事業概要

大鳴門橋自転車道 全体配置平面図

大鳴門橋自転車道の施設概要

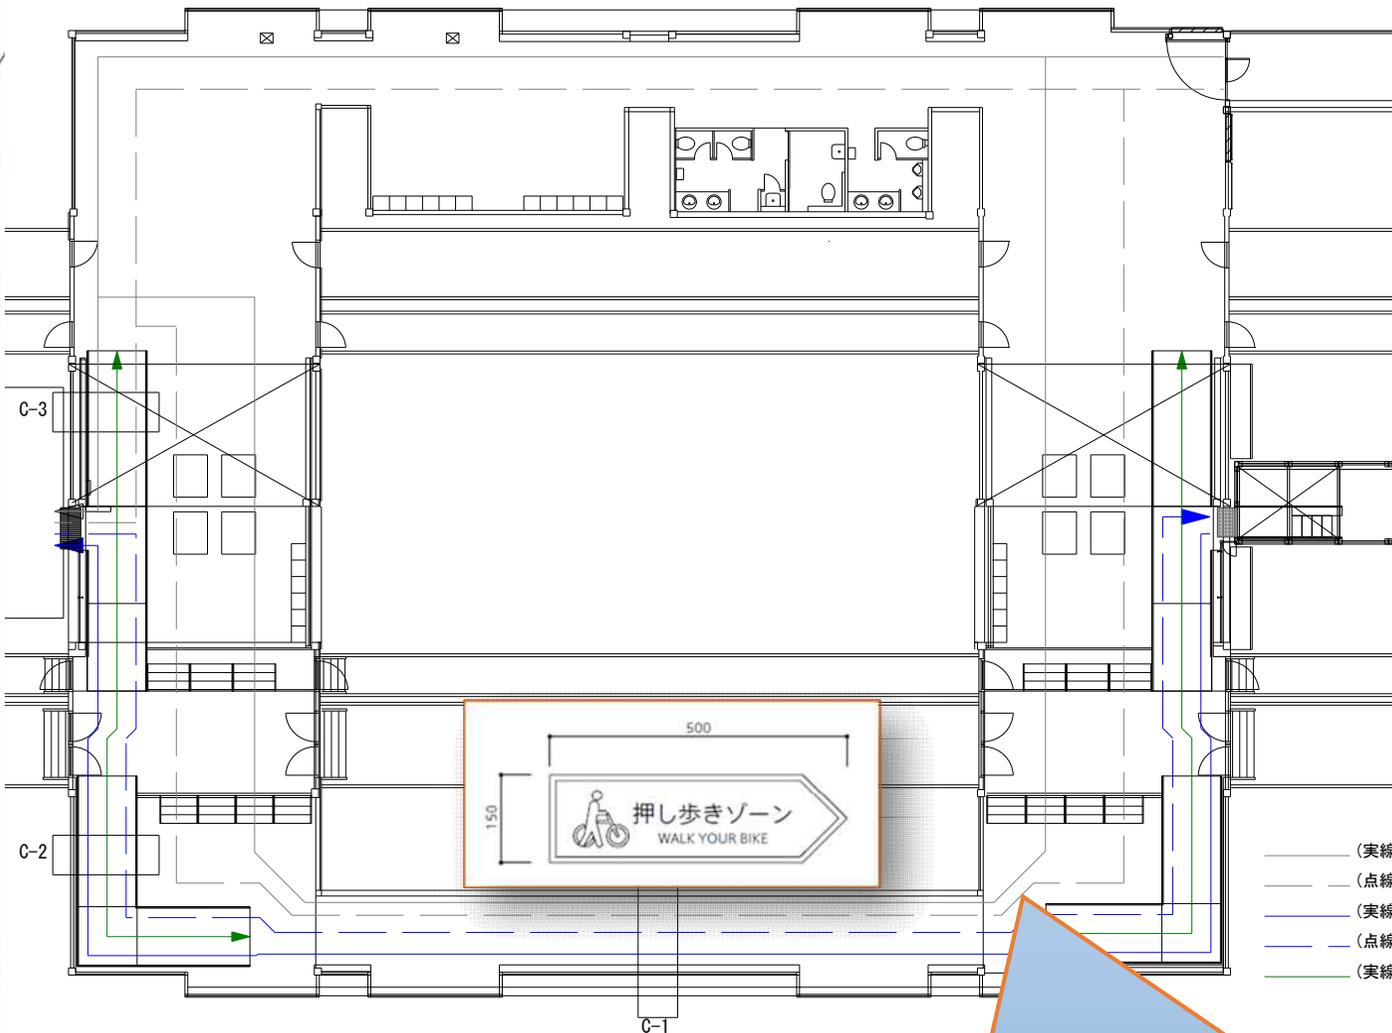
- ～ 大鳴門橋自転車道検討部会等での意見 ～
- 展望室、緊急車両転回所（展望所）の魅力アップが必要
 - ⇒ 「押し歩きたい」と思わせる仕掛け、「押し歩きしやすく」する工夫
 - ⇒ 休憩しながら景色が楽しめる工夫

~ 検討内容 ~
 ➤ 案内誘導に効果的なフロアサインなどの設置を検討

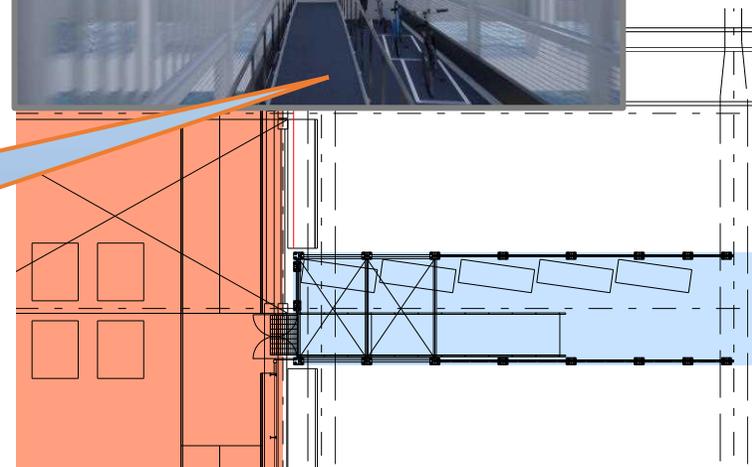
➤ 展望室に隣接した駐輪場が必要

➤ 展望室隣接の徳島側L=65m区間を駐輪エリアとして計画

※兵庫県側は緊急車両の転回所とするため、不可

渦の道待合室改修、トイレ増築平面図

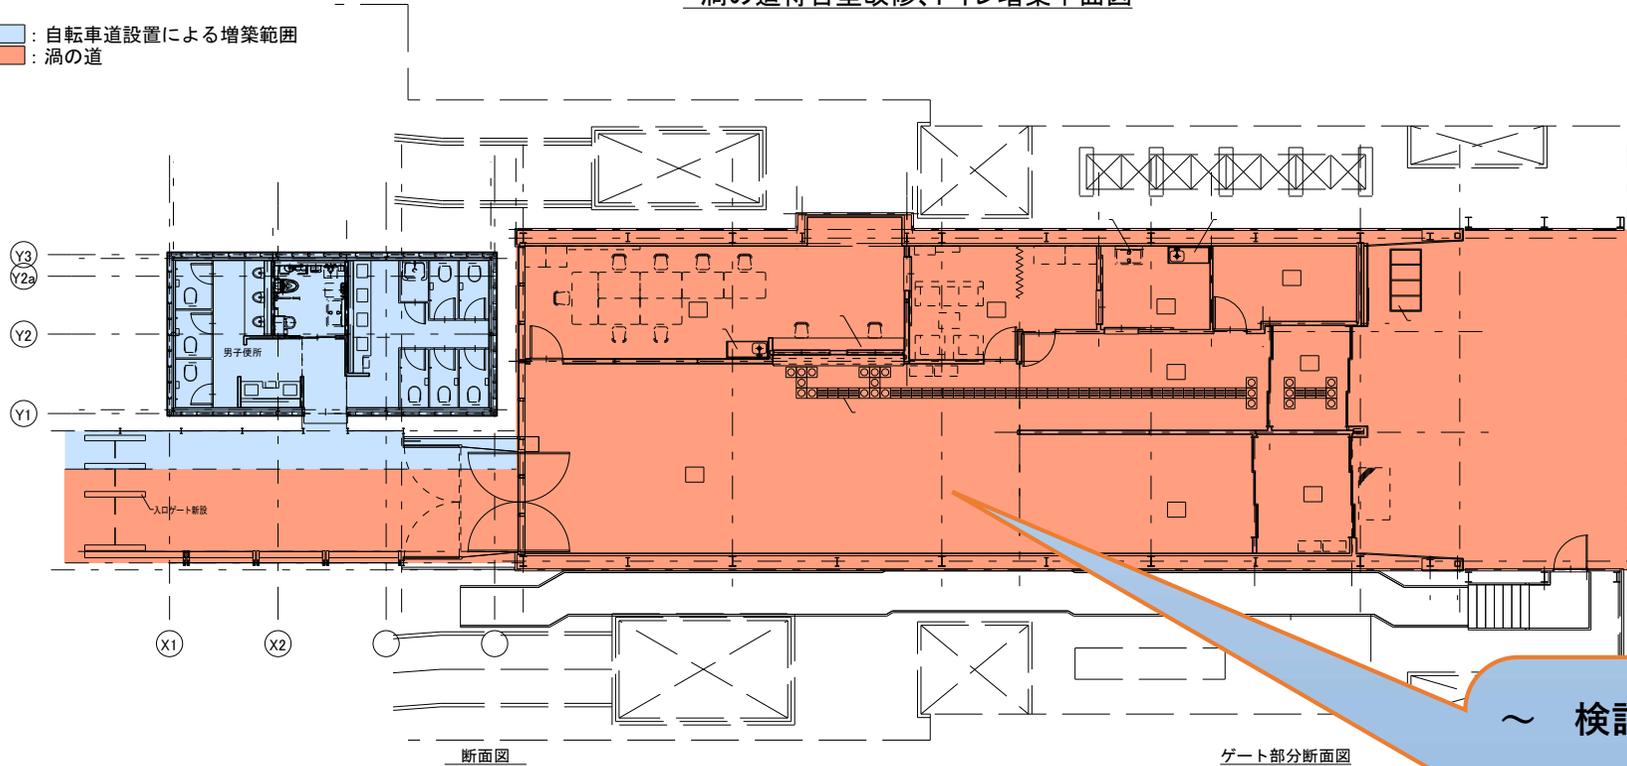
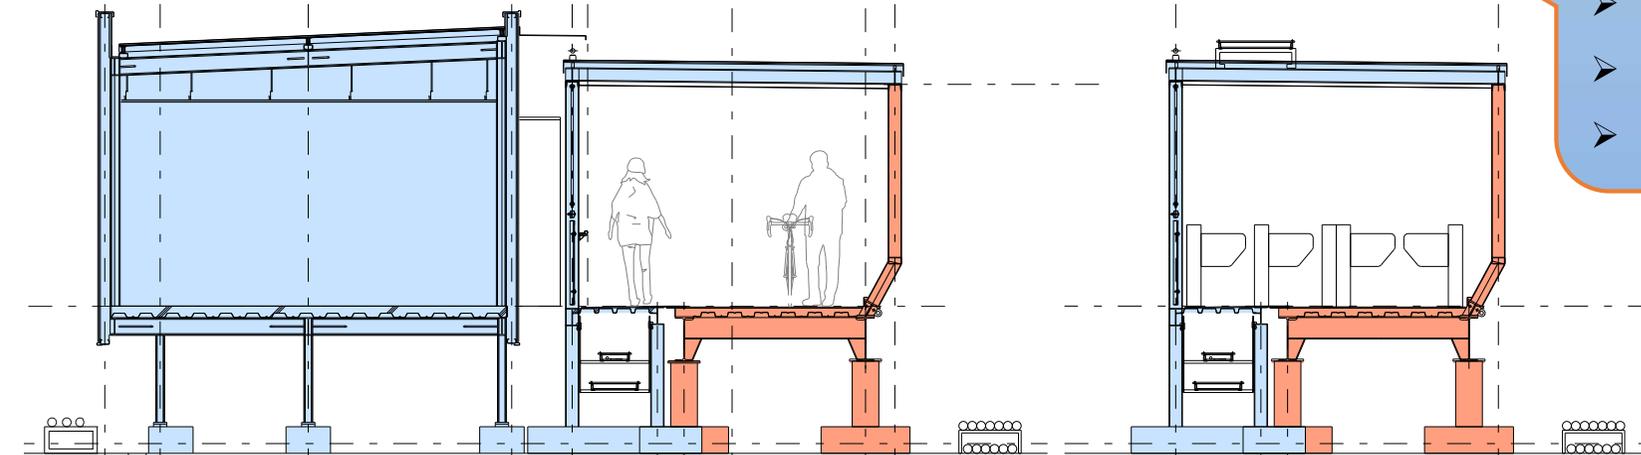
- 「渦の道」エントランス部において、利用者増に対応するため、出入口の拡幅が必要

- ～ 検討内容 ～
- 出入口の増設
 - 待合室の改修
 - ゲート設備の追加等

5Aアプローチ橋拡幅一般図

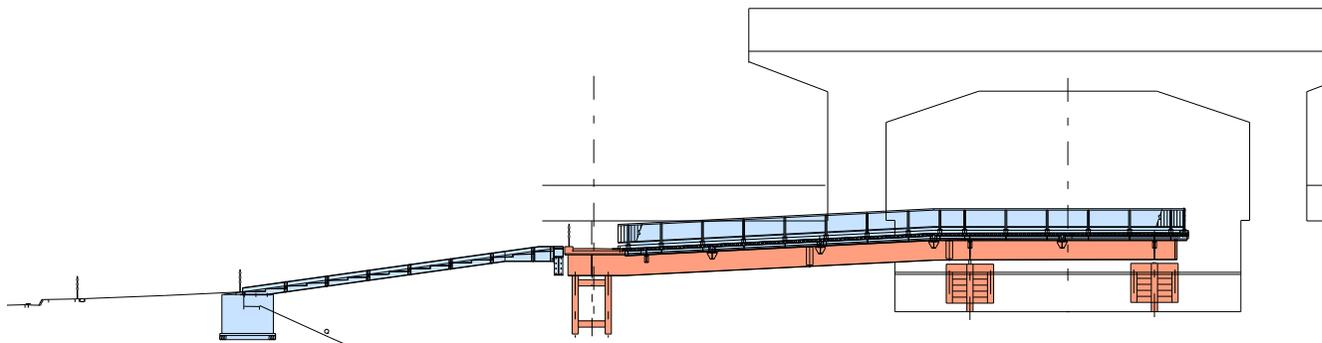
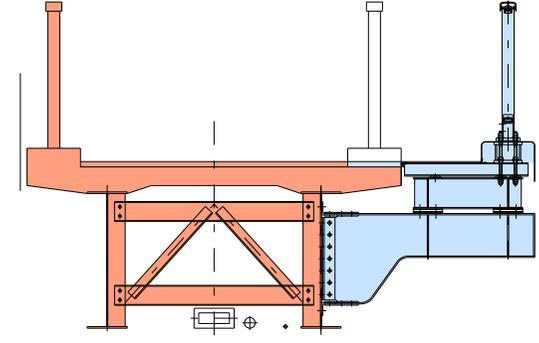
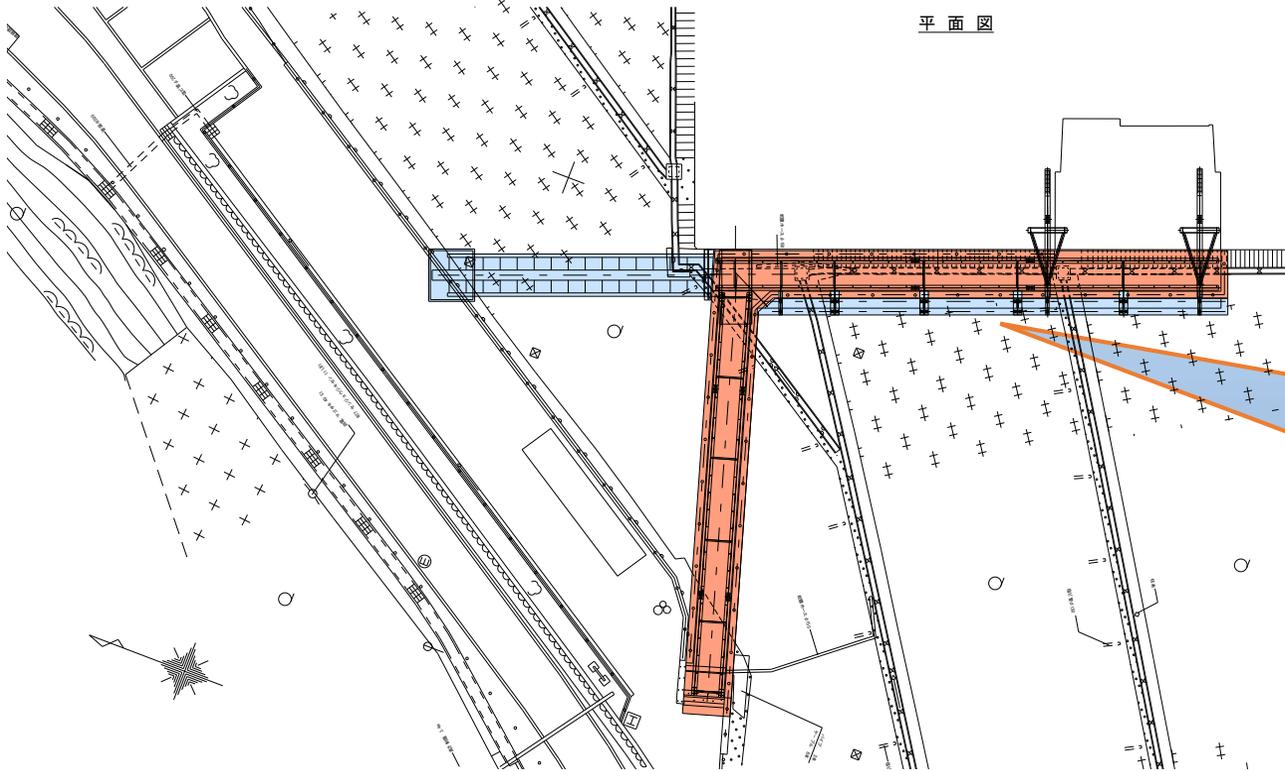
- ～ 大鳴門橋自転車道検討部会等での意見 ～
- 自転車と人が混在する「渦の道」アプローチ橋の改善が必要

- ～ 検討内容 ～
- 一部拡幅、一部新設
 - クリート靴を考慮し、滑りにくく耐久性のある舗装

- 自転車の押歩き占有幅 $W = 80\text{cm}$ (自転車の最大幅 $W = 60\text{cm}$ 程度) を目安
 - ⇒ 対面通行が多い場合の通路幅 $W = 180\text{ cm}$ 程度が必要 ※自転車等駐車場設置技術の手引きを参考
- 想定される車種

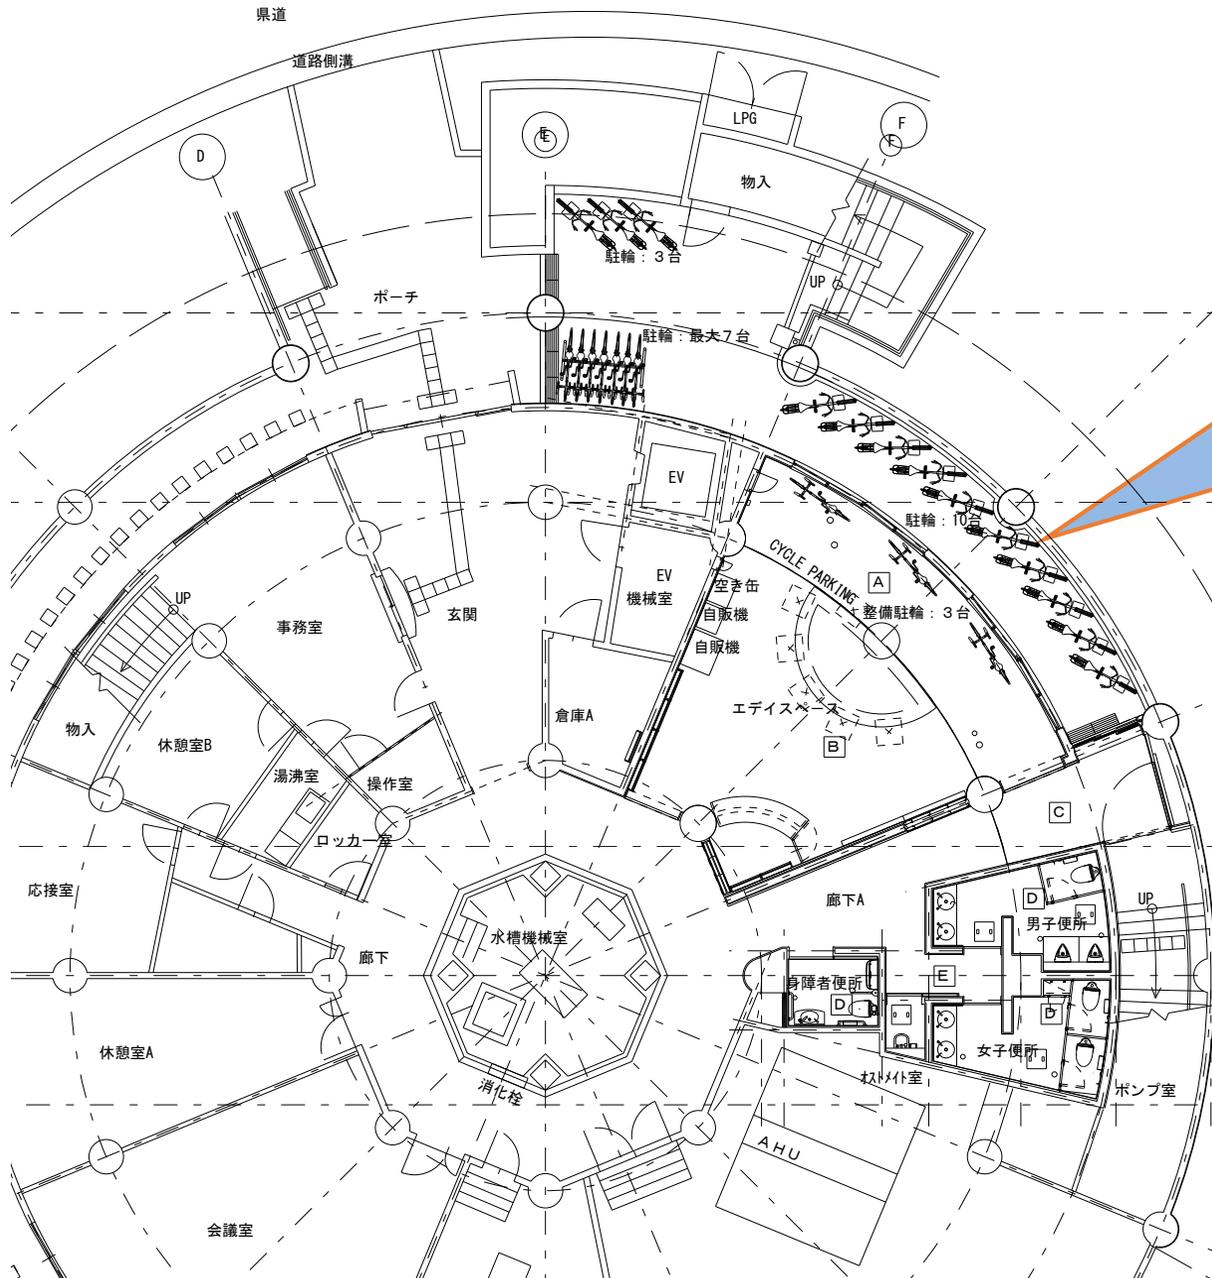
- インバウンド客が利用する自転車を考慮する必要
 - ⇒ 自転車幅 60cm を超える車種を想定
 - ⇒ 押歩き占有幅 $W = 100\text{cm}$ 程度までの車両も検討
 - ⇒ 開業までに議論、開業後も見直し
